Beglaubigter Auszug aus dem Beschlussbuch

65. Sitzung des Marktgemeinderates

**TOP 4 Bauleitplanung;
Vorhabenbezogener Bebauungsplan Nr. 98 „Erweiterung Solarpark Weil“;
Fl.-Nr. 444 TF (TB1), Fl.-Nr. 408, Fl.-Nr. 416 Gmkg. Eichhofen (TB2)
Abwägung der eingegangenen Stellungnahmen im Verfahren nach § 3 Abs.
2 und § 4 Abs. 2 BauGB – Beteiligung;
Satzungsbeschluss
Vorlage: 2026/0100**

Lageplan der Deutschen Telekom Technik GmbH vom 15.01.2026:
(oberirdische Telekommunikationslinie schwarz gestrichelt):

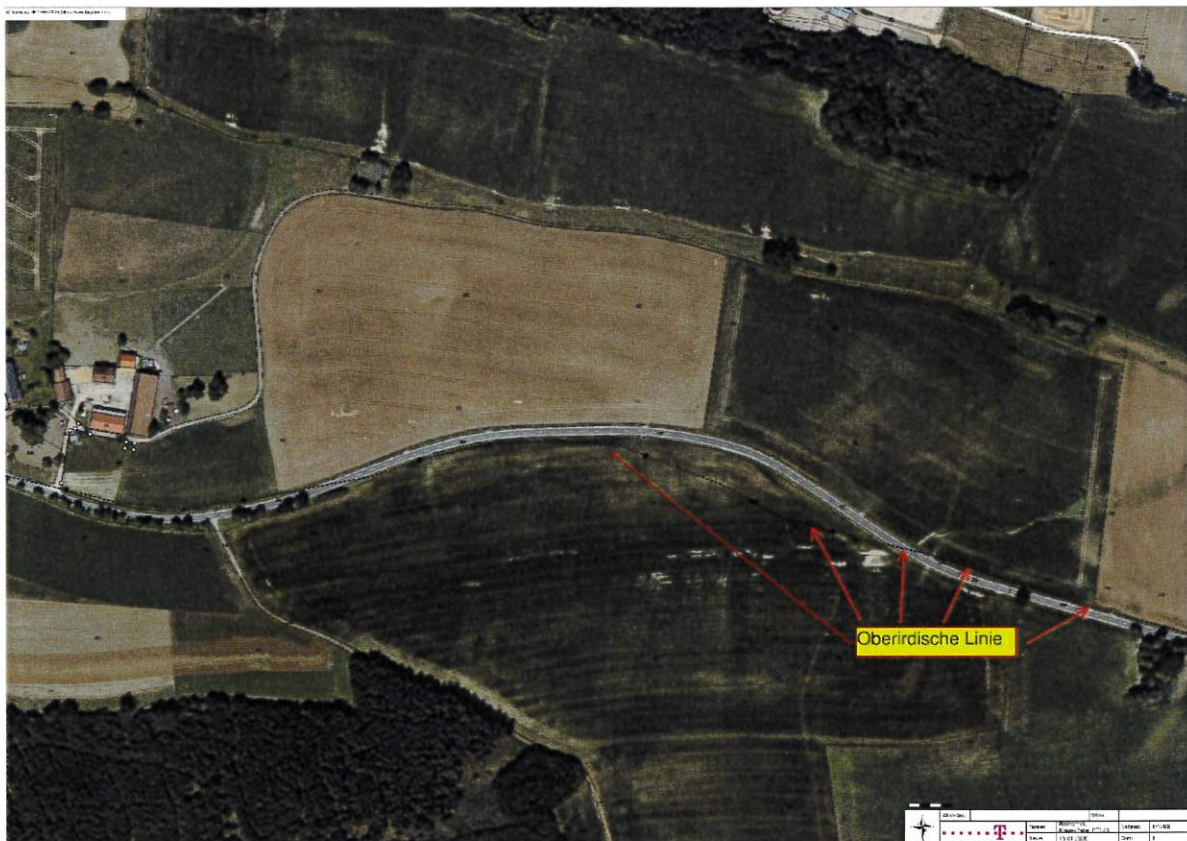
„...
Im Planbereich FlurNr. 444 und FlurNr. 416 befinden sich keine Telekommunikationslinien der Telekom.

Im Planbereich FlurNr. 408 befinden sich oberirdische Telekommunikationslinien der Telekom, siehe auch trassenauskunftkabel.telekom.de

Der Bestand und der Betrieb der vorhandenen TK-Linien müssen weiterhin gewährleistet bleiben. Wir bitten, die Verkehrswege so an die vorhandenen umfangreichen Telekommunikationslinien der Telekom anzupassen, dass diese Telekommunikationslinien nicht verändert oder verlegt werden müssen.

Bei der Bauausführung ist darauf zu achten, dass Beschädigungen der vorhandenen Telekommunikationslinien vermieden werden und aus betrieblichen Gründen (z. B. im Falle von Störungen) der ungehinderte Zugang zu den Telekommunikationslinien jederzeit möglich ist. Insbesondere müssen Abdeckungen von Abzweiggkästen und Kabelschächten sowie oberirdische Gehäuse soweit frei gehalten werden, dass sie gefahrlos geöffnet und ggf. mit Kabelziehfahrzeugen angefahren werden können. Es ist deshalb erforderlich, dass sich die Bauausführenden vor Beginn der Arbeiten über die Lage der zum Zeitpunkt der Bauausführung vorhandenen Telekommunikationslinien der Telekom informieren. Die Kabelschutzanweisung der Telekom ist zu beachten.

Die oberirdische Telekommunikationslinie der Telekom wird, wie im Lageplan vom 15.01.2026 dargestellt, als Hinweis in die Planzeichnung aufgenommen. Sie befindet sich im Süden von Fl.-Nr. 408, Gmkg. Eichenhofen entlang der Straße zwischen Weil und Tiefenlachen. Der Bebauungsplan sieht hier Flächen zum Anpflanzen von Bäumen und Sträuchern vor. Ein Konflikt mit der Telekommunikationslinie ist nicht zu erkennen. Unmittelbar an der Straße findet sowieso keine Pflanzung statt.

Außerdem ist in den textlichen Hinweisen zu ergänzen, dass sich im Süden von Fl.-Nr. 408 eine oberirdische Telekommunikationslinie der Telekom befindet. Dabei werden auch die von der Telekom in der Stellungnahme vom 27.05.2025 gegebenen Hinweise aufgeführt:
Der Bestand und der Betrieb der vorhandenen TK-Linien müssen weiterhin gewährleistet bleiben. Die Telekom bittet, die Verkehrswege so an die vorhandenen umfangreichen Tele-
